東海第二発電所
基準津波を超え敷地に遡上する津波に対する
防護の考え方について
(審査会合における指摘事項の回答)

平成28年10月27日
日本原子力発電株式会社

審査会合における指摘事項の回答(No.382-1,382-2)

3. 1 常設代替海水取水設備のコンセプトについて(配置関係)

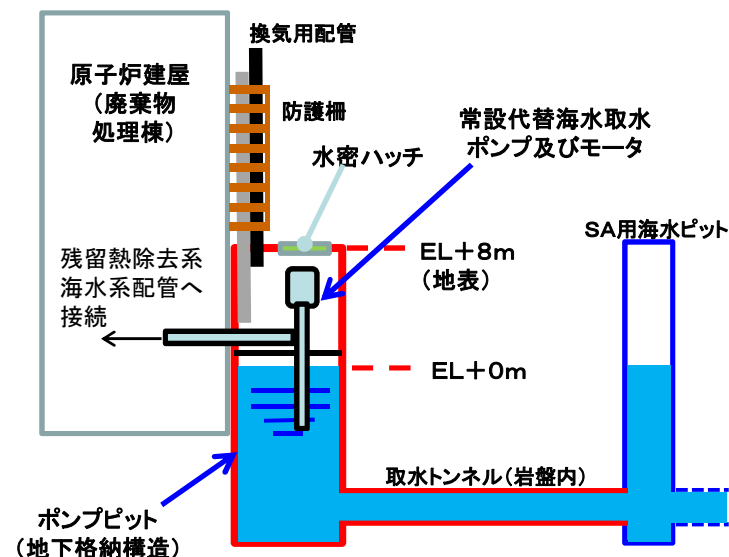
No.	審査会合日	指摘事項
382-1	2016/7/19	EWSについて、設置困難とする理由を詳細に説明すること。
382-2	2016/7/19	敷地への遡上津波を前提とする場合、第48条(最終ヒートシンクへ熱を輸送するための設備)について、常設設備での対応を基本に説明すること。

- ◆常設代替海水取水設備の設置場所を確保するため、格納容器圧力逃がし装置格納槽の計画位置を原子炉建屋東側から南側へ変更

※格納容器圧力逃がし装置の位置変更については、機能・性能に大きな影響を与えるものではない

- ・ポンプピット(常設代替海水取水ポンプを含む)を建屋近傍(当初の格納容器圧力逃がし装置格納槽予定位置)に設置
- ・ポンプピットは、SA用海水ピットと取水トンネル(岩盤内設置)により接続し、海水を供給

- ・地下格納槽構造とし、敷地に遡上する津波漂流物等から防護
- ・ポンプ排熱のため、原子炉建屋壁面に沿わせて換気用配管を敷設し、津波漂流物等を考慮して、H鋼等により防護柵を設置
